【改善箇所説明図】

①走行装置(Uボルト)

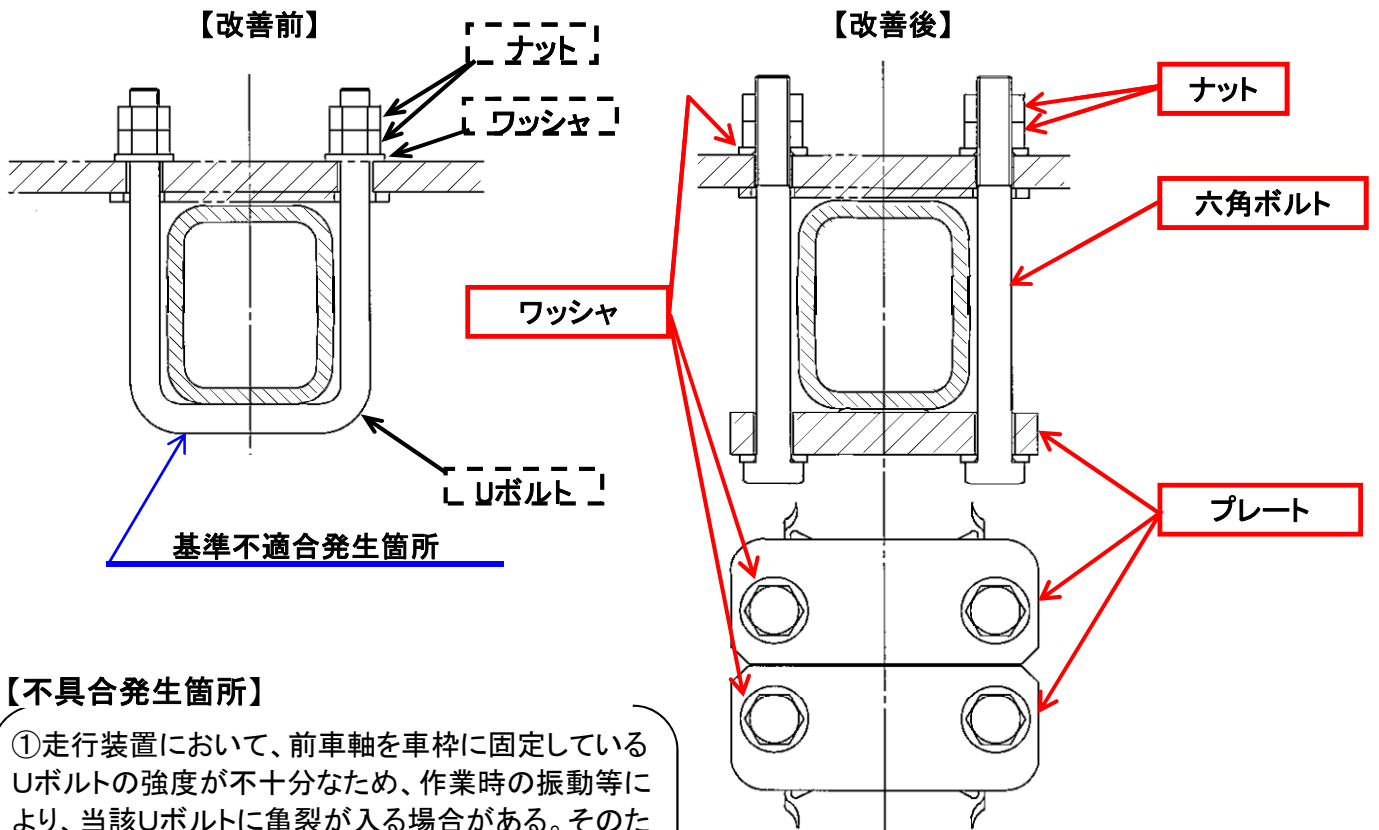
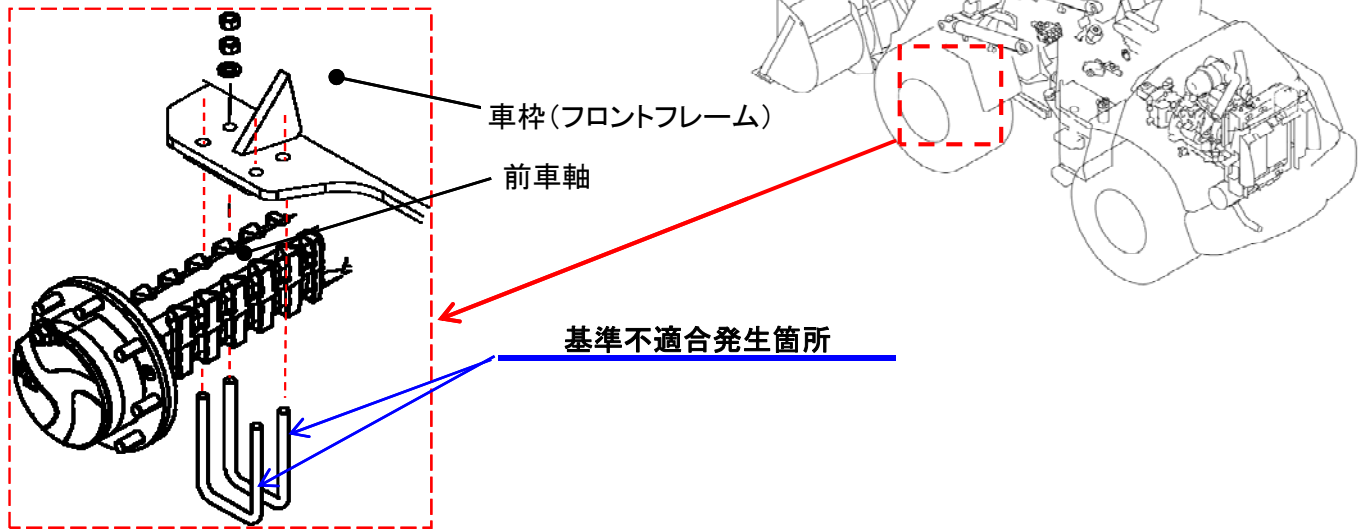
【不具合発生箇所】

①走行装置において、前車軸を車枠に固定しているUボルトの強度が不十分のため、作業時の振動等により、当該Uボルトに亀裂が入る場合がある。そのため、そのままの状態で使用を続けると、Uボルトが折損し、最悪の場合、前車軸がずれ走行不能になるおそれがある。

①全車両、前車軸を車枠に固定していたUボルト、ナット及びワッシャを取り外し、六角ボルト、ナット、ワッシャ、プレートの対策品を取り付ける。

識別: ボルト形状で識別とする。
